Bescheid
über
die Änderung
des Prüfbescheids vom 16. November 1987

Gegenstand: Absperrvorrichtung gegen Brandübertragung
in Lüftungsleitungen, Serie FV

Prüfzeichen: PA-X 189

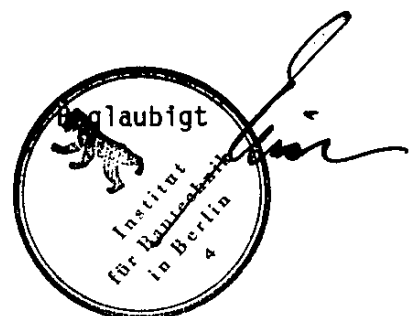
"Die Dichtungen aus elastischem, keramischen Filz Pos. 5 entfallen. Statt dessen müssen Dichtungen aus Polyurethanschaum mit dichter Struktur (Raumgewicht ca. 60 kg/m³) - z.B. Superseal W -, mit den Abmessungen 10 mm x 20 mm (Pos. 5) verwendet werden."
